ABWÄGUNG ZU DEN BEHÖRDEN UND TÖBS

zum Teilflächennutzungsplan „Windenergie“ zur Steuerung der Windenergie im Außenbereich

Stadt Nideggen

Entwurf zur Offenlage

pink: Planungsfläche, blau: planungsrelevante Bodendenkmäler

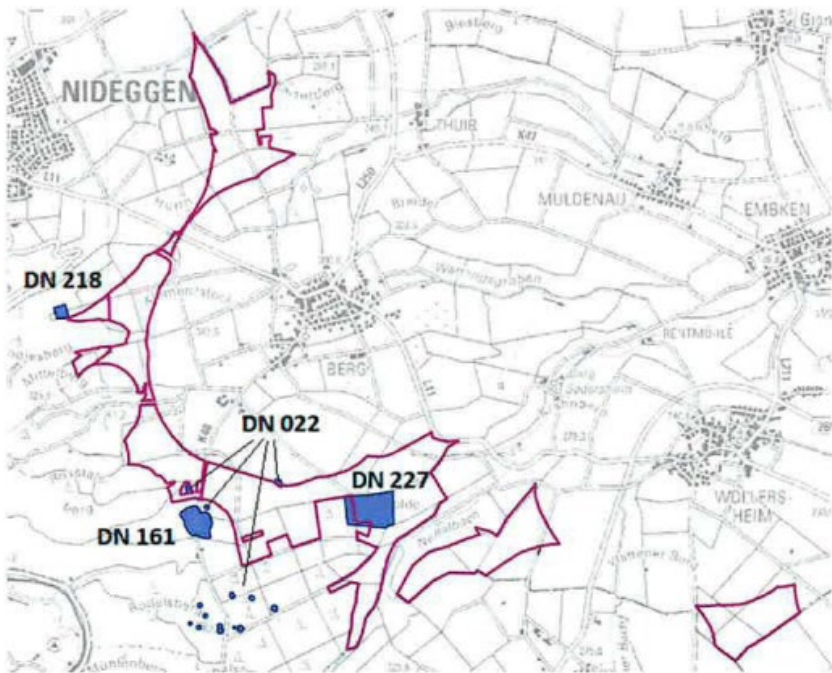
<p>39.3.2 Anlage: Schreiben vom 15.05.2023</p>		
<p>Nideggen, Teilflächennutzungsplan "Windenergie"</p> <p>In Nideggen ist die Ausweisung von potentiell möglichen Windenergieflächen vorgesehen. Während die vermuteten Bodendenkmäler für das Gebiet der Gemeinde Nideggen noch nicht erhoben wurden, können die eingetragenen bzw. zur Eintragung vorgesehenen Bodendenkmäler bereits</p>	<p>Die Anlage wird zur Kenntnis genommen und in der Abwägung berücksichtigt.</p>	<p>Die Stellungnahme wird zur Kenntnis genommen.</p>

zur Verfügung gestellt werden. Innerhalb der Planungsfläche sowie unmittelbar angrenzend liegen vier zur Eintragung vorgesehene Bodendenkmäler:

STELLUNGNAHME / Aufstellung eines Teilflächennutzungsplans Windenergie in Nideggen Fläche 2
RICHTFUNKTRASSEN
Die darin enthaltenen Funkverbindungen kann man sich als horizontal liegende Zylinder mit jeweils einem Durchmesser von bis zu mehreren Metern vorstellen.

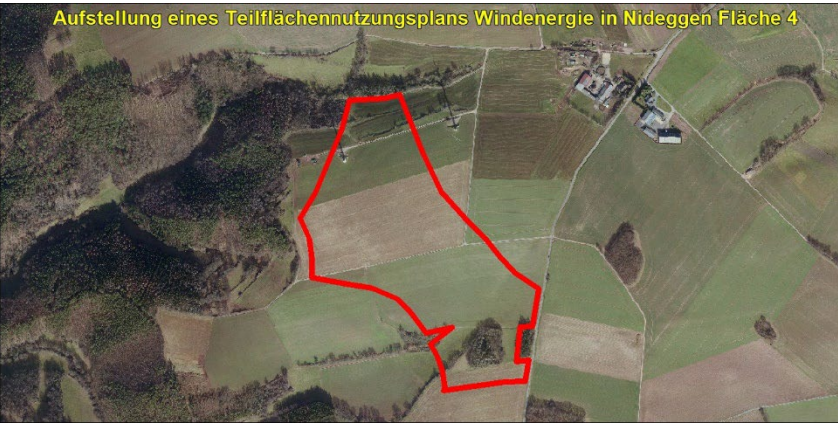
aus Sicht der Telefónica Germany GmbH & Co. OHG sind nach den einschlägigen raumordnerischen Grundsätzen die folgenden Belange bei der weiteren Planung zu berücksichtigen, um erhebliche Störungen bereits vorhandener Telekommunikationslinien zu vermeiden:

- durch das Plangebiet führen vier Richtfunkverbindungen hindurch
- die Fresnelzone der Richtfunkverbindungen 306552059_306552800 befindet sich in einem vertikalen Korridor zwischen 14 m und 36 m über Grund
- die Fresnelzone der Richtfunkverbindungen 306552057_306555057 befindet sich in einem vertikalen Korridor zwischen 39 m und 69 m über Grund

Die Stellungnahme betrifft die Potenzialfläche 2. Aufgrund ihrer Größe verbleiben in der Potenzialfläche selbst unter völliger Aussparung der bezeichneten Richtfunktrassen hinreichende Flächenpotenziale für die Errichtung von Windenergieanlagen.

Ferner können Konflikte, die von einer Unterbrechung des Richtfunknetzes ausgelöst werden, regelmäßig bewältigt werden, beispielsweise indem die Strecken über andere Masten umgeleitet werden. Insofern stehen die Belange des Richtfunks der Errichtung von WEA in der Fläche 2 nicht entgegen.

Der genaue Standort und die Erschließung von WEA können durch den Flächennutzungsplan nicht gesteuert werden. Die Aufstellung von Bauungsplänen, im Rahmen derer dies grundsätzlich möglich wäre, wird vorliegend nicht beabsichtigt. Insofern betrifft die Standortplanung die nachgelagerten Genehmigungsverfahren nach dem Bundes-Immissionsschutzgesetz und die Stellungnahme kann lediglich zur Kenntnis genommen werden.

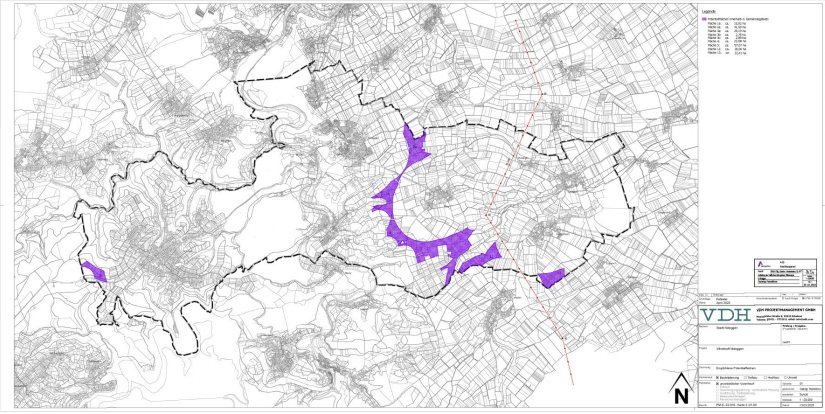
52.2 Mit Schreiben vom 03.04.2023		
52.2.1 Hochspannungsfreileitungen		
über das Stadtgebiet Nideggen verlaufen die im Betreff genannten Hochspannungsfreileitungen. Die Leitungsführungen entnehmen Sie bitte den beigefügten Lageplänen, wobei wir darauf hinweisen, dass sich die tatsächliche Lage der Leitungsachsen und somit auch die Leitungsrechte allein aus der Örtlichkeit ergeben. Bei Ihren weiteren Planungen bitten wir Sie, Folgendes zu berücksichtigen:	In der dem Flächennutzungsplan zugrunde liegenden Standortuntersuchung werden die bezeichneten Leitungen als harte Tabuzonen berücksichtigt. Demnach sind die Potenzialflächen 1 und 3 von diesen Leitungen betroffen. Jedoch verbleiben selbst nach Abzug der Trassen hinreichende Flächenpotenziale, um Windenergieanlagen in den Potenzialflächen 1 und 3 zu errichten. Insofern stellen die vorgetragenen Belange die Vollziehbarkeit der Planung nicht infrage.	Die Stellungnahme wird zur Kenntnis genommen.

Stellungnahmen	Abwägungsvorschläge	Beschlussvorschläge
<p>Bei einem geringen Abstand kann die von den Rotorblättern verursachte Windströmung die Leiterseile der Leitung in Schwingungen versetzen und damit mechanische Schäden an den Seilen verursachen.</p> <p>Bis zu einem Abstand vom DREIFACHEN des Rotordurchmessers zwischen äußerem Leiterseil der Freileitung und dem Mittelpunkt der WEA, ist der Bedarf von Schwingungsschutzmaßnahmen an der Freileitung zu prüfen.</p> <p>Diese Festlegungen der Deutschen Elektrotechnischen Kommission sind in die Bestimmungen der gültigen DIN EN 50341-2-4 eingeflossen.</p> <p>Ab dem Abstand vom DREIFACHEN des Rotordurchmessers sind keine Beeinträchtigungen für die Freileitung zu erwarten.</p> <p>Darüber hinaus ist es zum Schutz der Freileitung notwendig, dass deren Systemkomponenten durch umherfliegende Festkörper, die von der WEA ausgehen können, nicht beschädigt werden. Hierzu gehören z. B. abgeworfenes Eis oder umherfliegende Teile einer durch Blitz zerstörten WEA.</p> <p>Aufwendungen für entsprechende Schutzmaßnahmen müssen nach dem Verursacherprinzip vom Betreiber der WEA übernommen werden. Sollten durch den Bau oder den Betrieb der WEA Schäden an der Leitung entstehen, behält sich die Westnetz GmbH Schadenersatzansprüche vor.</p> <p>Um eine Schädigung der Leiterseile durch Schwingungen, die von der Nachlaufströmung der Windenergieanlage verursacht werden, zu vermeiden, sind Schwingungsschutzmaßnahmen an den Leiterseilen der betreffenden Felder in erforderlichem Umfang auszuführen. Die Kosten sind vom Antragsteller zu tragen.</p> <p>Bei einem geringen Abstand der Freileitung kann es zu elektrischen Aufladungen an Anlagenteilen der WEA kommen. Die Anlagenkomponenten sind entsprechend zu erden. Anfallende Kosten für diese Maßnahmen sind vom Bauherrn/Anlagenbetreiber zu tragen.</p>

Stellungnahmen	Abwägungsvorschläge	Beschlussvorschläge
<p>Nach Planungsabschluss bitten wir Sie um Vorlage der einzelnen Lagepläne, aus denen die Standorte der Windenergieanlagen zu entnehmen sind. Außerdem bitten wir um Vorlage einer entsprechenden Schnittzeichnung, aus der die Höhen zu entnehmen sind, zur abschließenden Prüfung und Stellungnahme.</p> <p>Für die in diesem Bereich verlaufende Amprion-Hochspannungsfreileitung, wenden Sie sich bitte an die Amprion GmbH, A-RB, Robert-Schuman-Straße 7, 44263 Dortmund, Leitungsauskunft@Amprion.net.</p> <p>Abschließend bitten wir Sie, uns weiterhin am Verfahrensablauf zu beteiligen.</p> <p>Diese Stellungnahme betrifft nur die von uns betreuten Anlagen des 110-kV-Netzes.</p> <p>Für weitere Fragen stehen wir Ihnen gerne zur Verfügung.</p>		
<p>52.2.2 Anlagen</p>		
	<p>Die Hochspannungsfreileitungen werden in der Standortuntersuchung als harte Tabuzonen berücksichtigt und in die Abwägung eingestellt (vgl. hierzu auch Nr. 52.2.1 der vorliegenden Tabelle).</p>	<p>Die Stellungnahme wird zur Kenntnis genommen.</p>
